**Forum mondial de l'harmonisation des Règlements
concernant les véhicules**
Groupe de travail de l'éclairage et de la signalisation lumineuse

Soixante-cinquième session
 Genève, 28-31 mars 2011

**Rapport du Groupe de travail de l'éclairage et de
la signalisation lumineuse sur sa soixante-cinquième session**

Figure 1
Catégorie **D8S** – Culot PK32d-1

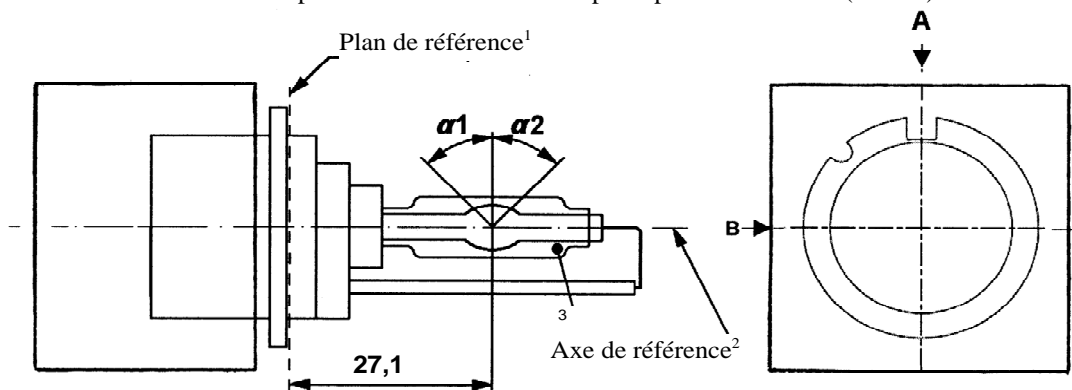
Ajouter à la suite de la feuille D6S/5 les nouvelles feuilles D8S/1 à 5, libellées comme suit:
